**RELATÓRIO DE AUDITORIA DE OBRAS PÚBLICAS Nº.
080101.01.03.03. 171.1117**

Órgão Auditado:
**Departamento Estadual de Rodovias – DER
(sucedido pela Superintendência de Obras Públicas - SOP)**

Contrato Auditado:
**Restauração da Rodovia CE-292, Trecho: CRATO – NOVA
OLINDA, com extensão de 58,0 Km**

Figura 2 – Seção transversal do pavimento

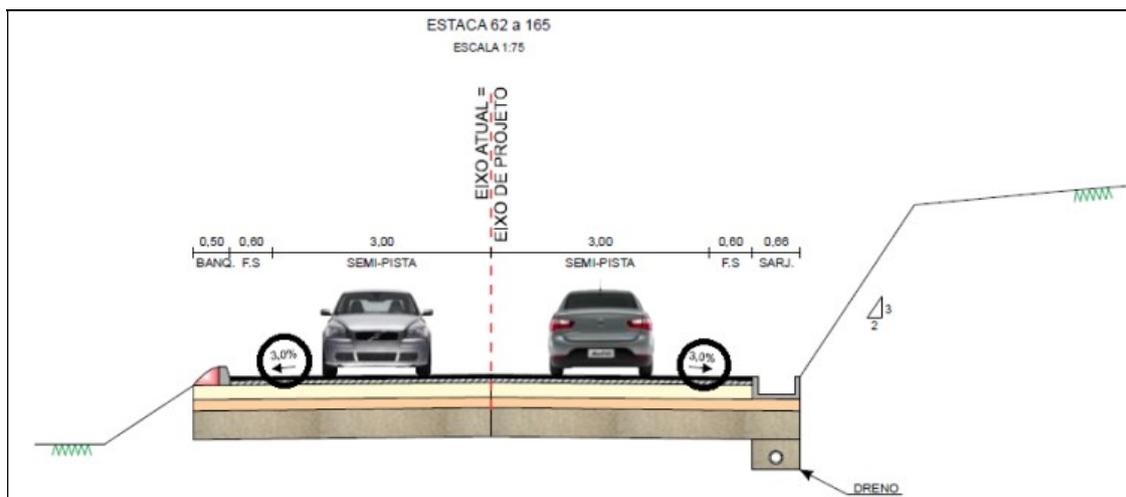
67. Entretanto, tal informação diverge do que foi especificado nos desenhos das seções transversais presentes no projeto de terraplenagem, que indica que as declividades transversais, no trecho citado, deveriam ser de - 3%.

68. A execução da seção transversal de uma rodovia, contemplando uma declividade transversal superior ao que foi especificada em projeto, acarreta em uma maior velocidade do escoamento das águas pluviais, podendo ocasionar danos ao pavimento, reduzindo a sua vida útil, visto que a mesma está diretamente relacionada com a existência de um sistema de drenagem pluvial eficiente.

Isto posto, informa-se que o questionamento levantado pela auditoria foi devidamente esclarecido.

Figura 7 – Dimensões de projeto da sarjeta tipo U (seção)

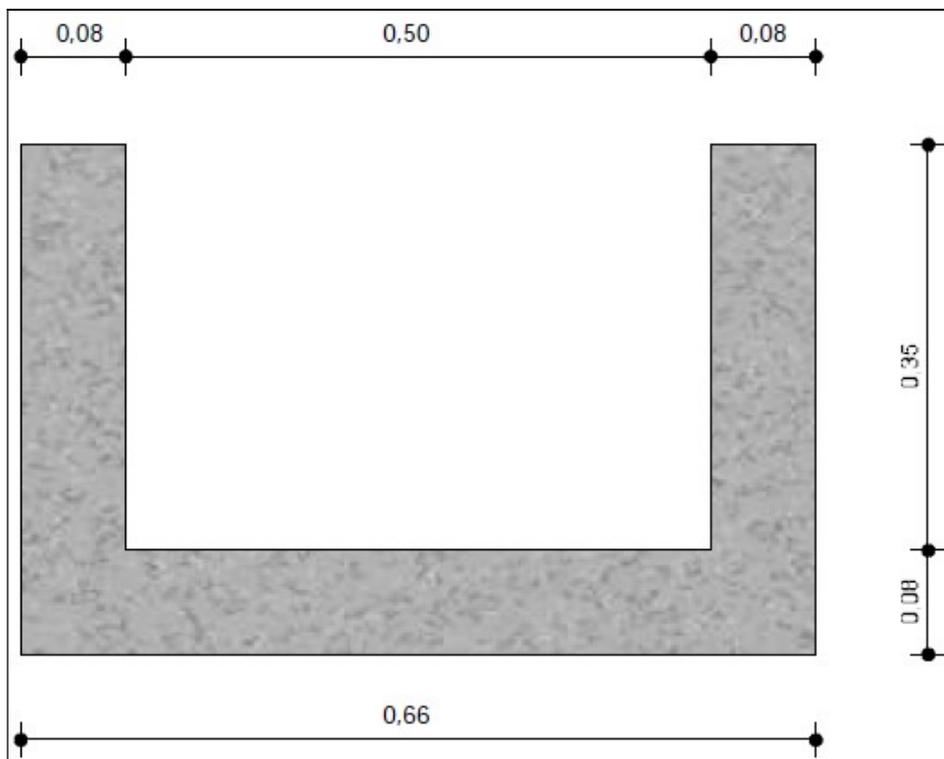
94. A Figura 7 mostra as dimensões de projeto da sarjeta tipo U. Os dissipadores de energia, presentes ao final de cada trecho, estão apresentados na Figura 8.

Figura 20 – Detalhe construtivo de projeto de meio-fio pré-moldado para vias urbanas

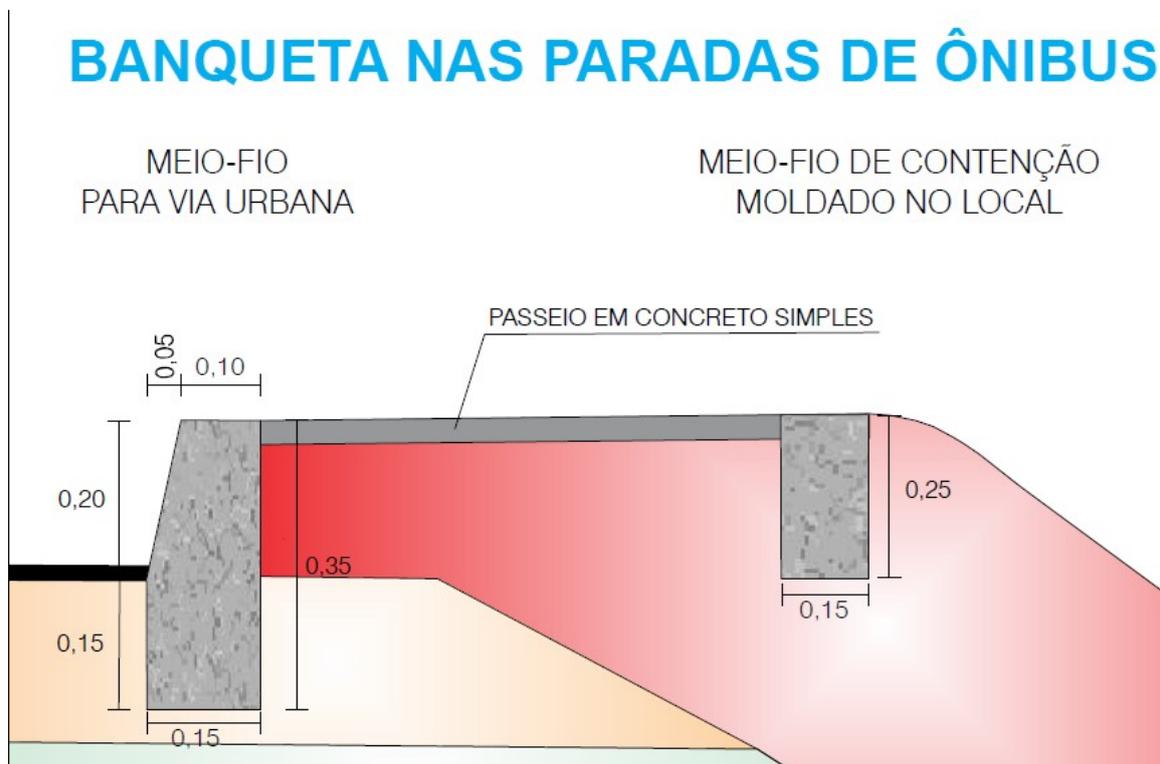
115. Em relação à execução, foi constatado que as peças de meio-fio foram fixadas apenas sobre o pavimento da pista, não sendo realizada a escavação necessária para atingir a profundidade de 15cm para a execução do assentamento com AAUF (ver Figuras 21 e 22), como é previsto na composição do serviço C0366.

A equipe de auditoria se precipitou nesta indicação de não conformidade. O serviço ainda estava em execução, as peças pré-moldadas só estavam dispostas no local para serem implantadas.

Quanto ao **Meio-Fio Pré-moldado para vias urbanas**, cabe esclarecer que a equipe de auditoria não se precipitou ao indicar a desconformidade, conforme citado pelo DER. No dia da visita à obra, a equipe de auditoria identificou e registrou por meio de fotos (Figuras 21 e 22) que as peças de meio-fio haviam sido implantadas e fixadas de maneira não condizente com o projeto, mas que os referidos serviços não haviam sido medidos, conforme descrito no item 4.1.4 deste relatório.

Figura 23 – Seção transversal de projeto da saída d’água

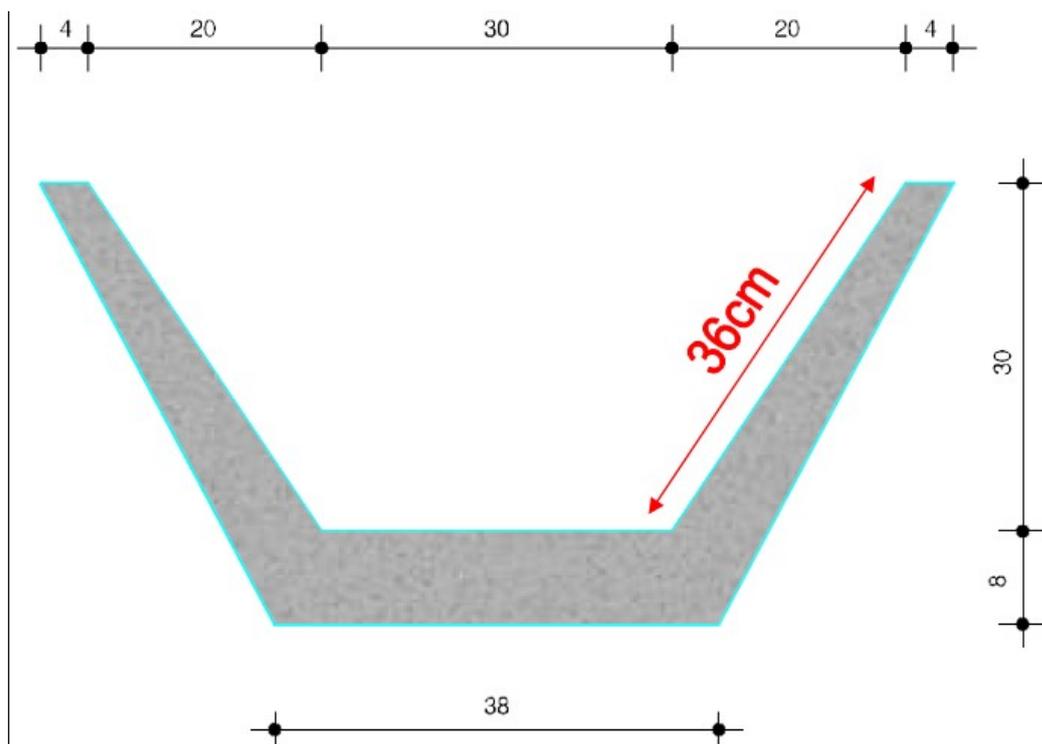
120. Verificou-se ainda que, a dimensão da calha executada estava em desconformidade com o projeto e a especificação DERT-ES-D 03/00. A calha foi executada com a altura da ala lateral de 28cm (ver Figura 26), enquanto o projeto prevê que essa dimensão deve ser de 36cm (ver Figura 23).

Figura 30 – Desenho técnico de projeto de bueiro tubular de concreto

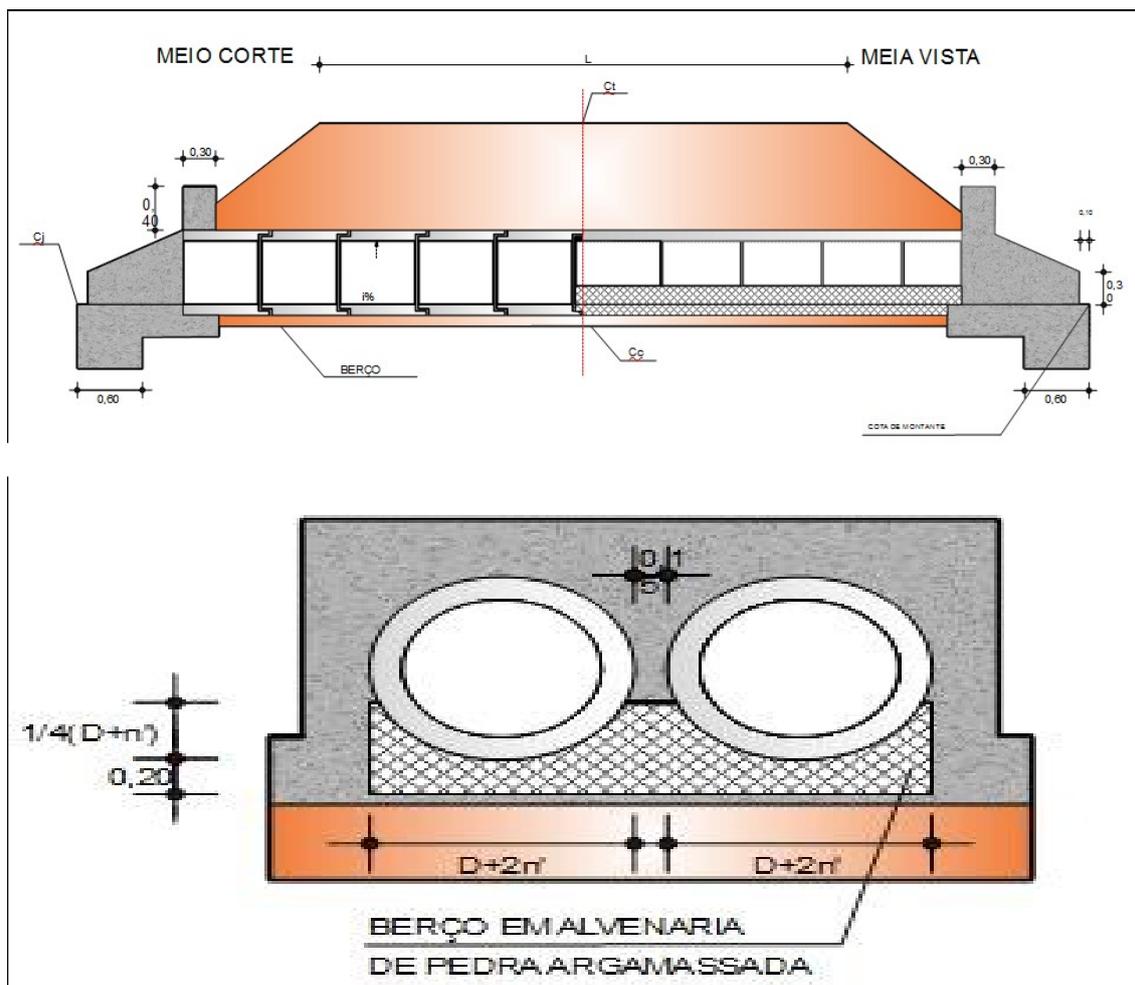
131. Consta nas especificações técnicas citadas que os tubos de concreto devem ser posicionados sobre um berço de alvenaria de pedra argamassada moldado com uso de forma lateral, conforme apresentado na Figura 30.

Figura 32 - Vista do bueiro tubular de concreto parcialmente aterrado

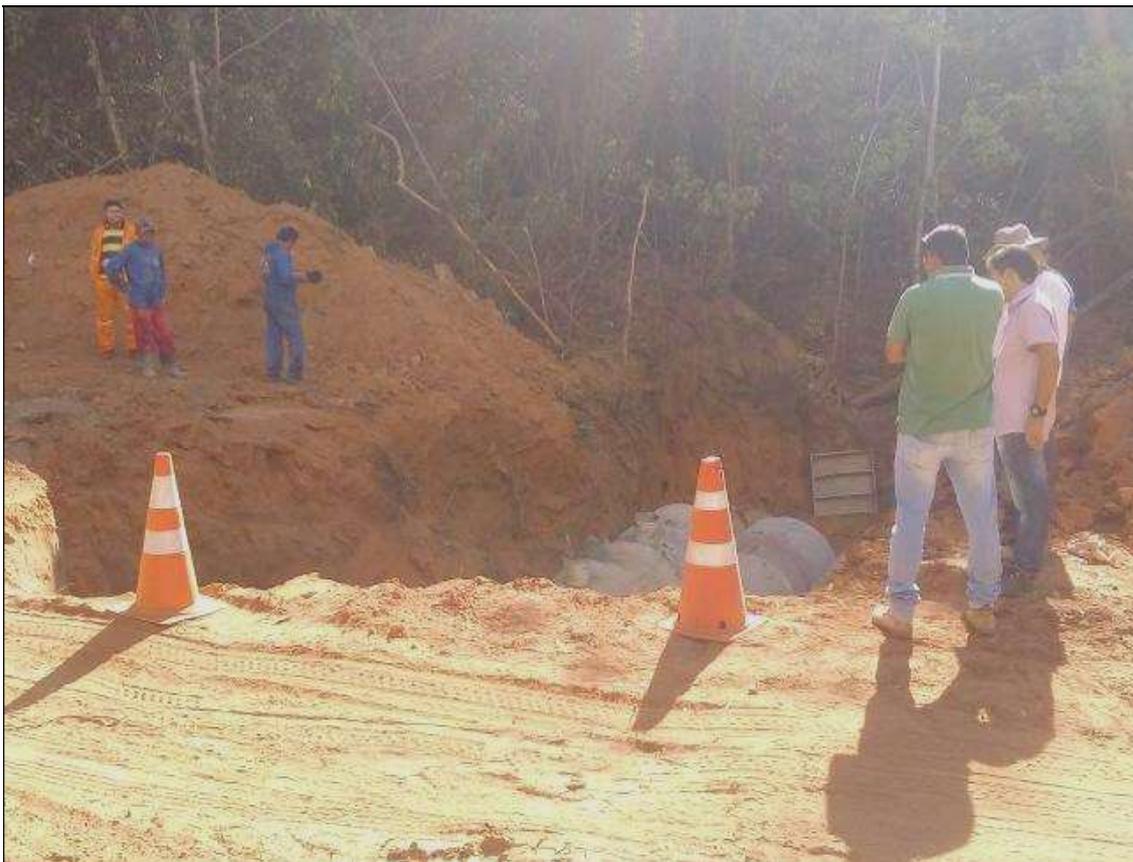
134. Nos serviços observados e de acordo com informações levantadas, no local da obra, junto aos colaboradores da empresa, verificou-se que o reaterro não está sendo compactado em camadas de no máximo 15cm, conforme especificação. Os serviços estão sendo realizados com camadas de aterro colocadas diretamente sobre os tubos e após atingir a altura do pavimento (2 metros acima dos tubos) é iniciada a compactação com a utilização das máquinas (ver Figura 32).

De acordo com a fiscalização do DER, os bueiros BTTC - 1,0 m, das estacas 221 +2,20 e 358+17,10, foram necessários para transposição de um talvegue não contemplado pelo projeto. A construtora decidiu executar os bueiros antes da homologação do aditivo, uma vez que já estava comprovado que o serviço era imprescindível e urgente, a fiscalização do DER era de acordo e os cálculos dos quantitativos já estavam realizados, faltando apenas a implantação no sistema. Além do que a demora na execução do Bueiro, interferia negativamente no tráfego local, no trabalho do posto da Polícia Rodoviária Estadual e na produção e cumprimento do prazo de entrega da obra.

Figura 44 – Vistas das seções de projeto das Defensas

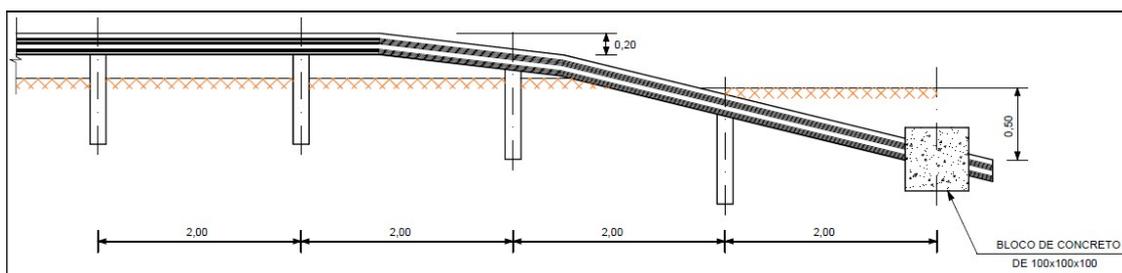
145. Ainda, conforme apresentado na Figura 44, nas extremidades de cada trecho deveriam ser implantados blocos de concreto com dimensões de 1m x 1m x 1m. Contudo, a auditoria constatou que não foram implantados tais dispositivos nas defensas executadas (ver Figura 45).

Figura 50 – Mapa de localização das Pedreiras e do centro da Usina

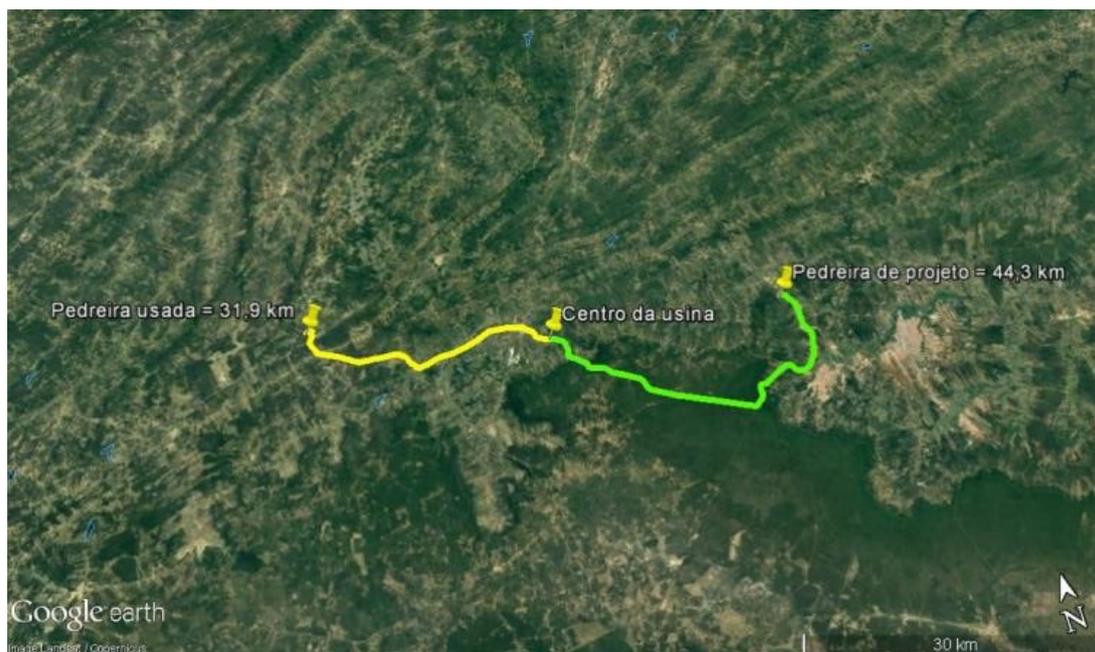
153. Entretanto, a pedreira utilizada para a execução das obras não foi a especificada no projeto, localizada a aproximadamente 500m da CE-176, georreferenciada nas coordenadas 402272.14m E; 9222283.16m S, distando 31,9km da usina implantada pelo Consórcio Contratado.

156. A Figura 50, obtida por meio do uso do *software Google Earth Pro*, mostra a localização das pedreiras em relação à usina.

Figura 51 – Mapa de localização das Jazidas do trecho Crato a Nova Olinda

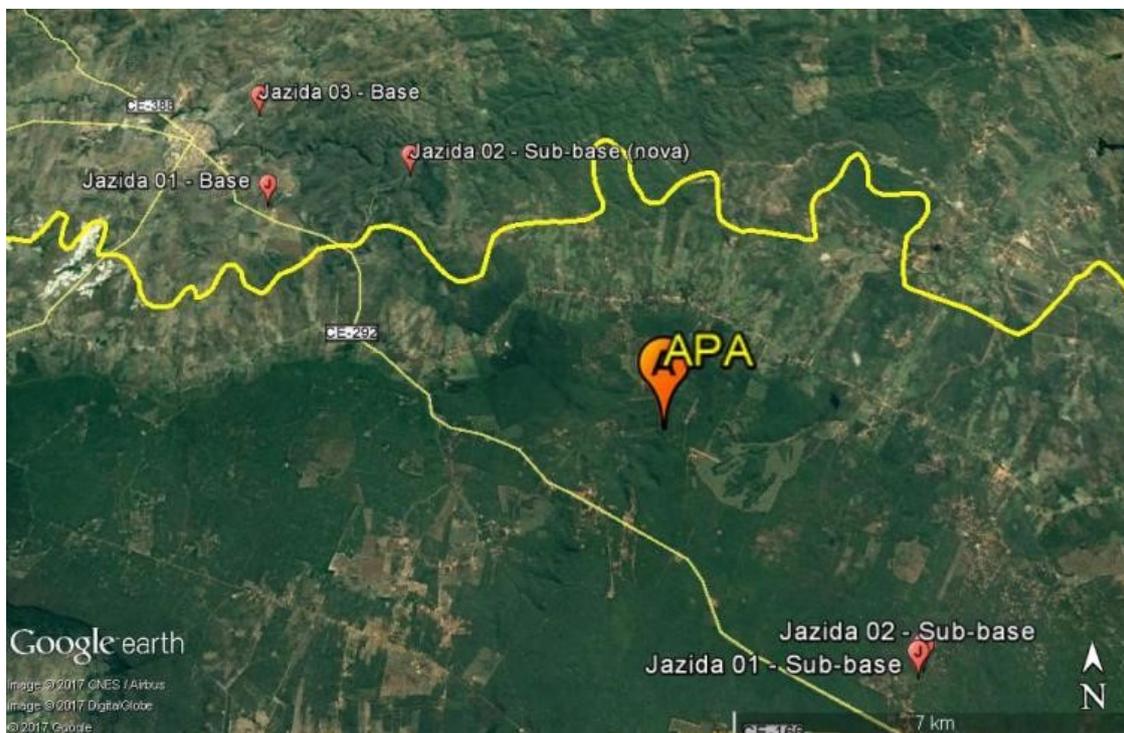
158. Em substituição às jazidas descartadas, foram utilizadas a Jazida 02 - Sub-base (nova) e a Jazida 03 – Base, que se encontravam prontas para ser utilizadas. Ambas não constam do projeto e não foi apresentada documentação que comprove a anuência do DER.

159. A Figura 51, obtida por meio do uso do *software Google Earth Pro*, mostra a localização das Jazidas trecho Crato - Nova Olinda.

Figura 52 – Mapa de localização das Jazidas trecho de Acesso à Santa Fé

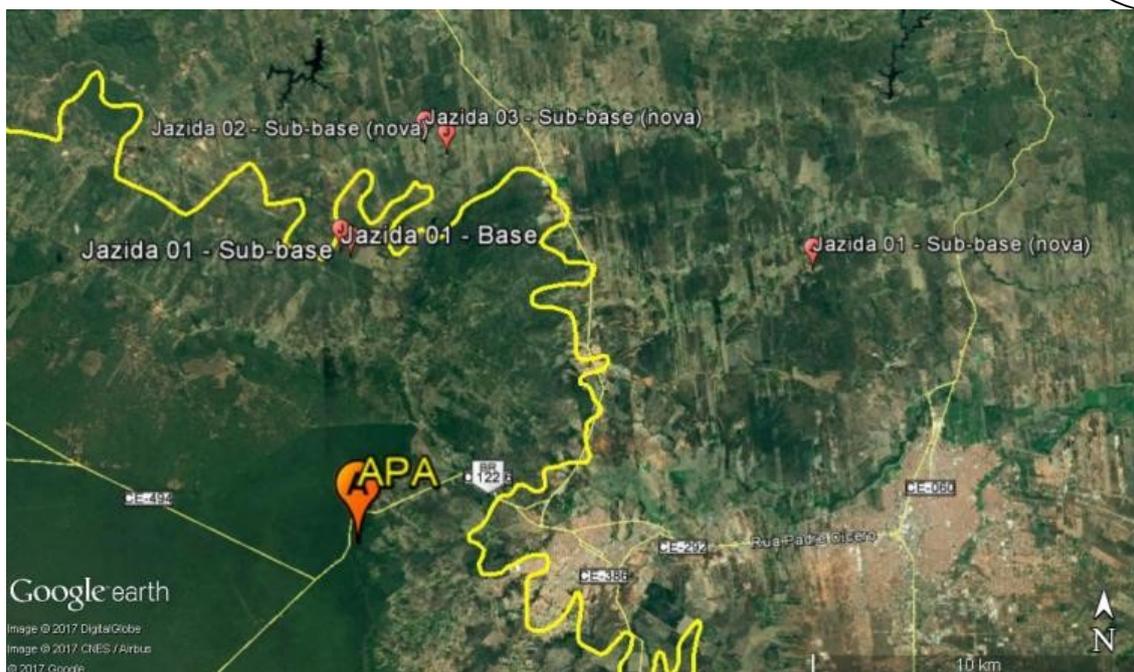
160. No trecho de Acesso à Santa Fé também não foram utilizadas as Jazidas 01 – Base e 01 - Sub-base, por estarem dentro da APA. Em substituição, foram exploradas as Jazidas: 01 - Sub-base (nova), 02 - Sub-base (nova) e 03 - Sub-base (nova), que não constavam do Projeto Básico. A auditoria não teve acesso à documentação com a anuência do DER para a inclusão dessas jazidas na execução da obra.

161. A Figura 52, obtida por meio do uso do *software Google Earth Pro*, mostra a localização das jazidas.

Figura 53 – Mapa de localização do Areal do projeto e do utilizado pela Usina

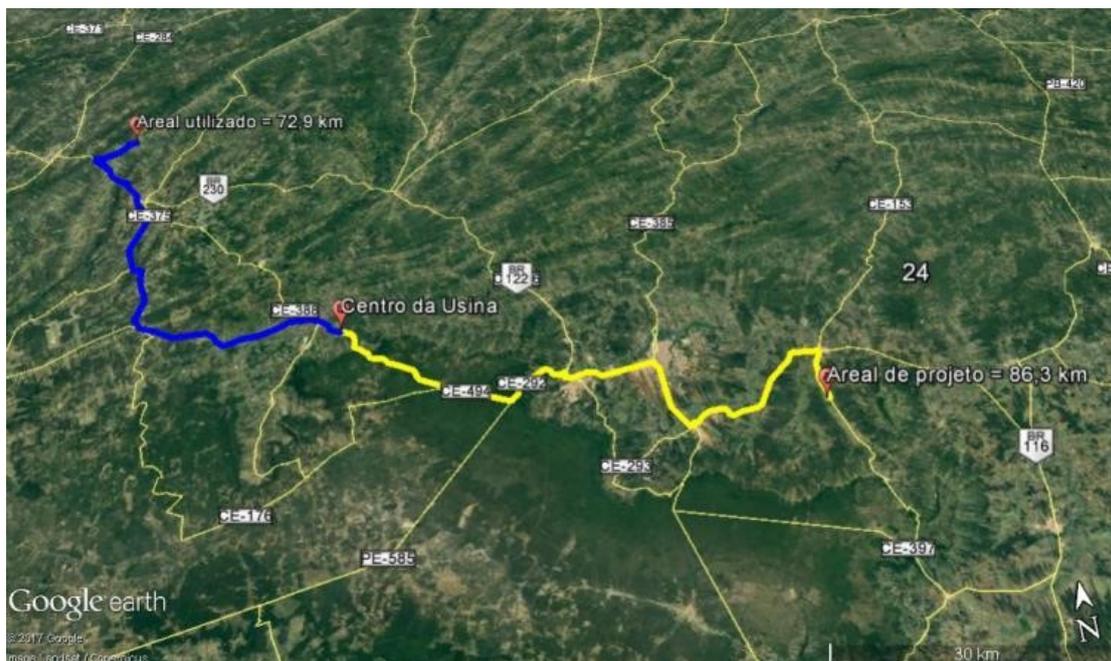
163. Entretanto, a localização do Areal utilizado nos serviços não corresponde ao que consta do projeto e se encontra a aproximadamente 500m da CE-176, georreferenciada nas coordenadas 402364.00m E; 9251460.00m S, distando 72,9km da usina implantada na obra.

164. A substituição de Areal diminuiu a distância para a usina em aproximadamente 13,4km. No entanto, não foi entregue à equipe de auditoria a documentação comprovando a anuência da Contratante em realizar Aditivo ao Contrato, com as mudanças ocorridas no projeto e no orçamento, a justificativa e os estudos necessários para a aprovação da alteração.

Figura 54 – Mapa de localização dos Empréstimos relativos ao trecho Crato – Nova Olinda

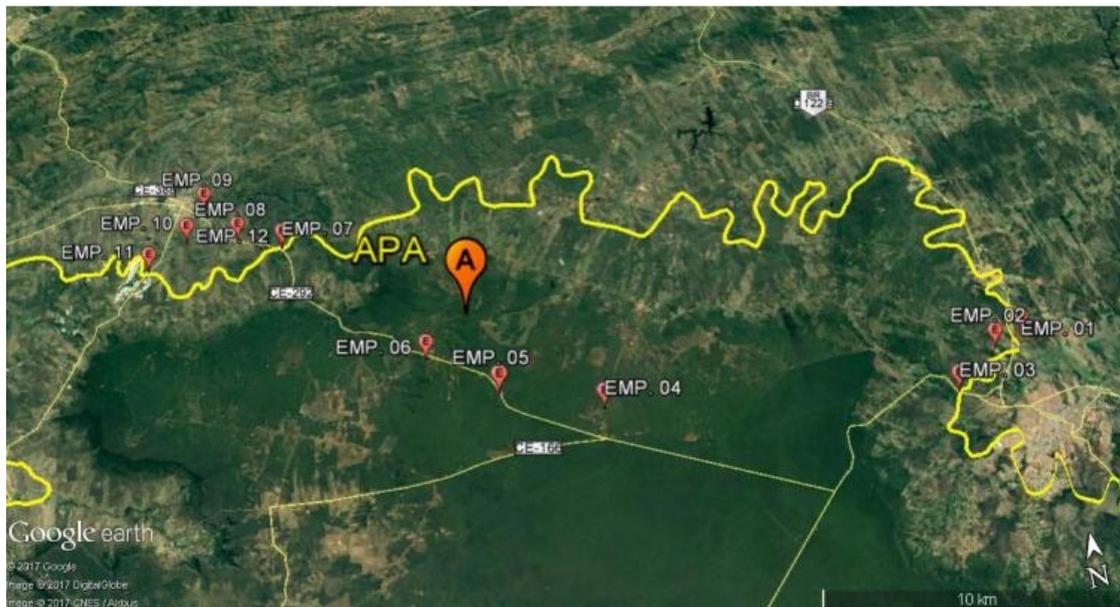
168. Entretanto, segundo o mesmo engenheiro, o Empréstimo nº 08 previsto no projeto não foi utilizado, por se localizar próximo a Jazida 01 – Base, sendo retirado apenas o material de empréstimo dessa Jazida.

169. A Figura 54, obtida por meio do *software Google Earth Pro*, mostra a localização dos Empréstimos do trecho Crato - Nova Olinda.
